VYSVĚTLENÍ A ZMĚNA ZADÁVACÍ DOKUMENTACE Č. 9
K VEŘEJNÉ ZAKÁZCE

ZŠ HAMRY – STAVEBNÍ ÚPRAVY

ZADAVATEL: Statutární město Brno

D.1.1.01 : 1

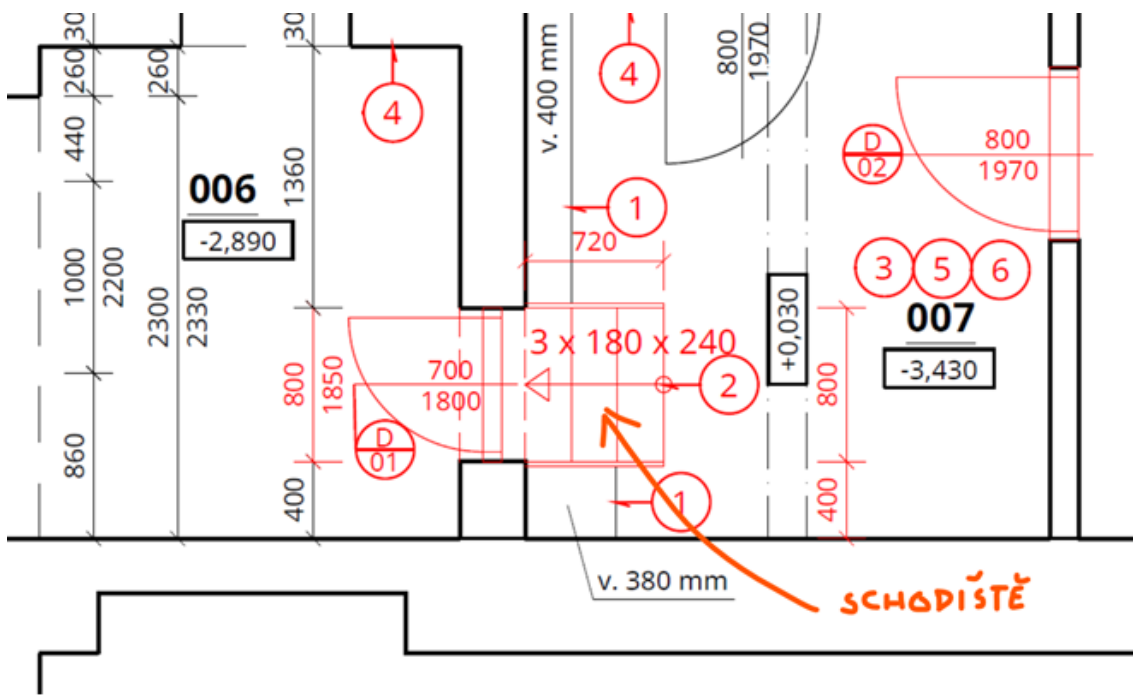
U níže uvedené položky objekt SO 01.601 jsme nenašli nikde bližší výkres. Prosím o bližší specifikaci, např. uvedení hmotnosti.....děkuji

56	76700001.XXX	D+M 1ramenné ocelové schodiště z žárově pozinkované oceli, vč. zábradlí, kotvení a nátěru, dle PD	soubor	1,00000		0,00
----	--------------	---	--------	---------	--	------

Jednoramenné schodiště

- šířka 800 mm

- s porořadovými stupni osazenými do ocelové konstrukce.

Schodiště bude opatřeno oboustranným ochranným zábradlím minimální výšky 900 mm

- tvořeno 3 stupni výšky 180 mm a šířky 240 mm.

Celá konstrukce bude ocelová s žárovým pozinkováním a bude kotvena do stávající betonové podlahy.

Schodiště vč. zábradlí bude opatřeno antikoročním nátěrem.

Vyrobeno bude dle výrobní a dílenské dokumentace dodané zhotovitelem

Doplňen popis o hmotnost výrobku.
